**Modification n°1 du P.L.U. de la commune de**  
**MONTVALEZAN**

Commissaire enquêteur

Hélène Bourcet

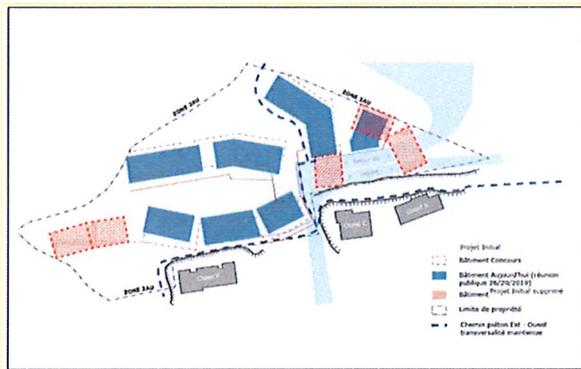
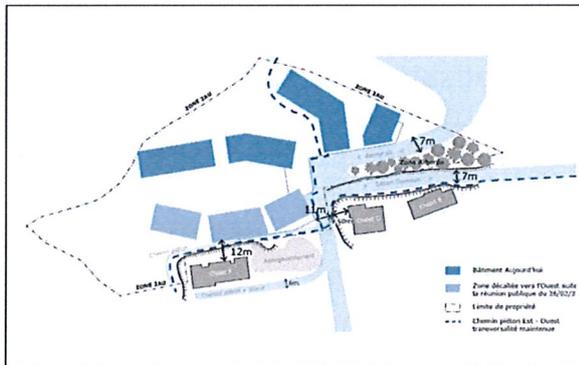
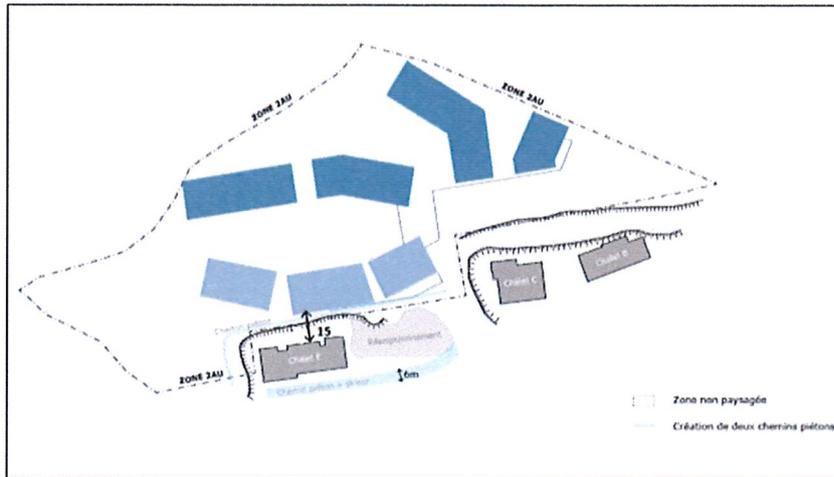
Obs :-de la distance par rapport aux limites séparatives  
n° :O1àO5-O11-O18-O21-E6-E21-E24-E26-E31

Le projet a fait l'objet de plusieurs réunions publiques et une visite sur site avec les copropriétaires des Cimes Blanches représentés par l'ACCB (compte-rendu en annexes 6 et 7).

**Le projet initial a évolué** par l'intégration des remarques formulées lors de ces réunions.

PROJET INITIAL

PROJET PRESENTE EN REUNION PUBLIQUE 20/02/2019

MODIFICATIONS VALIDEES SUITE A LA REUNION PUBLIQUE DU 20/02/2019

PROJET RETENU SUITE A LA REUNION PUBLIQUE DU 29/02/2019

**Le rapport de présentation** de la présente modification du PLU, page 140 à 146, **détaille de façon complète les modifications** du projet pour la meilleure prise en compte des demandes des riverains.
